**INSTITUT BELGE DES SERVICES POSTAUX
ET DES TELECOMMUNICATIONS**

**CONSULTATION DU CONSEIL DE L'IBPT
DU 16 DECEMBRE 2009
CONCERNANT
L'INTRODUCTION DE LA TECHNOLOGIE
VDSL2 17MHZ**

Addendum to BRUO Annex C Technical Specifications regarding VDSL2

Figure: câblage interne chez l'utilisateur final

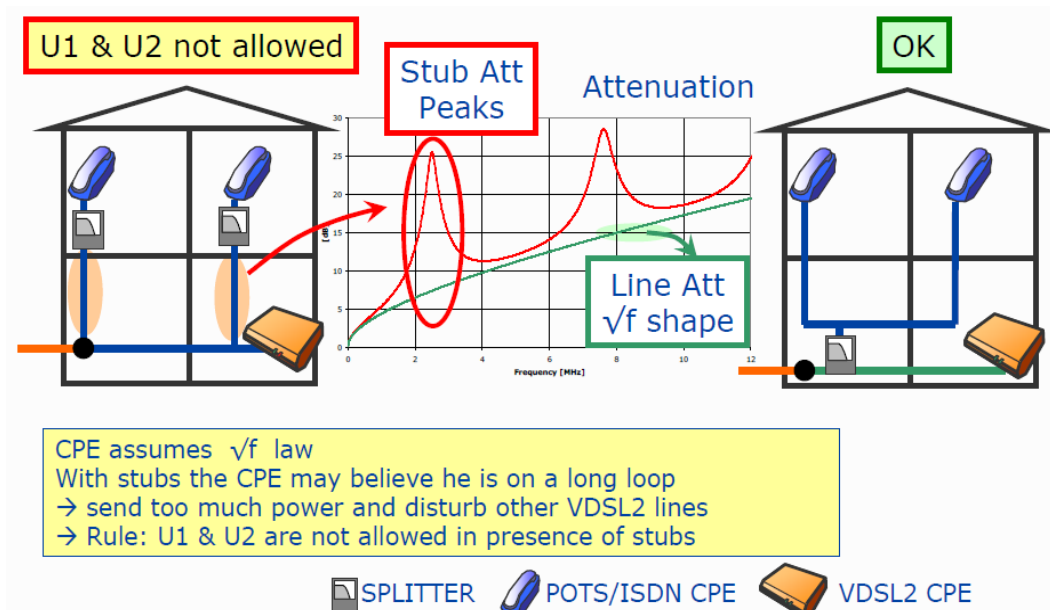
- Les opérateurs alternatifs doivent disposer d'un délai raisonnable pour pouvoir lancer les nouveaux produits de détail sur la base de la bande de fréquences 17MHz au même moment que Belgacom, de sorte que les opérateurs alternatifs ne subissent pas de préjudice concurrentiel. A cet effet, l'offre de référence WBA VDSL2 doit être adaptée suffisamment à l'avance.
- Une analyse complète de l'impact sur les technologies existantes est nécessaire avant de pouvoir approuver cette technologie.
- Il faut davantage de transparence en ce qui concerne quels services sont possibles à quelle distance avec cette technologie.
- L'utilisation d'un master filter est remise en question étant donné que dans certains autres pays, un distributed filter est utilisé avec succès sans que cela n'engendre des interférences supplémentaires.

- Un splitter distribué ne donne pas un chemin unique, par conséquent le nombre de perturbations et les instabilités que cela engendre augmenteront. Il y a en outre de fortes chances pour que le mécanisme UPBO ne fonctionne pas correctement étant donné que les pics dans le spectre provoqués par les splitters donnent au modem l'impression qu'il se trouve sur une longue ligne. Pour compenser ces pertes, il va émettre plus de puissance étant donné que le modem peut avoir l'impression qu'il se trouve sur une longue ligne et émettra donc avec plus de puissance alors que sur une courte distance, il doit justement limiter la puissance pour ne pas perturber les services ADSL, ADSL2+ et VDSL2. Belgacom renvoie à la figure ci-dessous de la réunion du Taskgroup Spectrum Management du 12/11/2007.
